# 三菱ホイスト

No. 855-0241

### 横行車輪組立構造一部変更のお知らせ

件名	横行車輪組立構造 一部変更のお知らせ	発行日付	2012年1月17日	周知対象区分
		三菱電機FA産業機器株式会社本社・工場 福岡市 西区 今宿東 1-1-1 〒819-0192 TEL 092-805-3631		支店

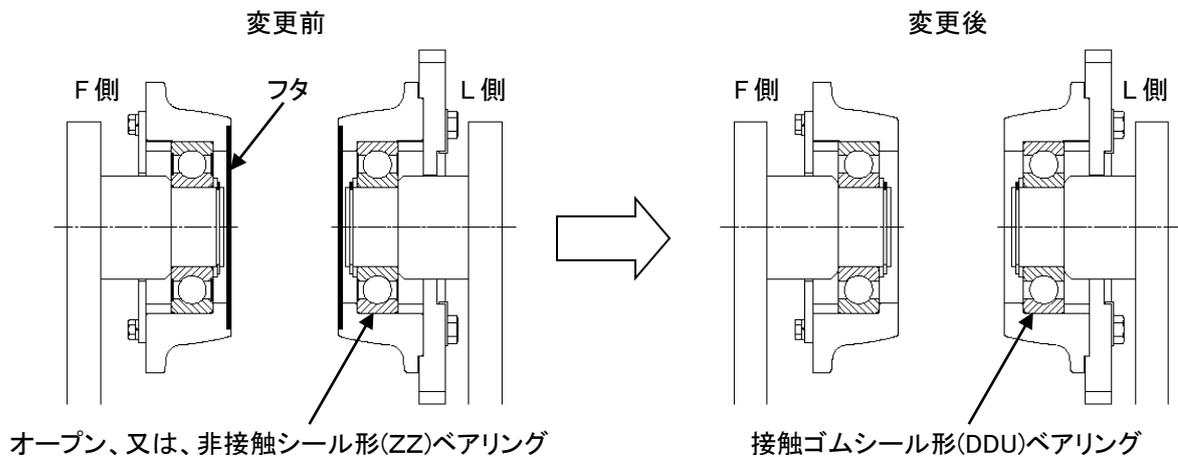
7.5t以上の全てのI形鋼用横行車輪のベアリングをオープン、又は、非接触シール形(ZZ)から接触ゴムシール形(DDU)に変更することにより、耐環境性を向上させました。  
これにより、5t以下のI形鋼用横行車輪と同様に横行車輪用フタのない構造としました。

外形寸法に変更はありません。(構造のみ変更)
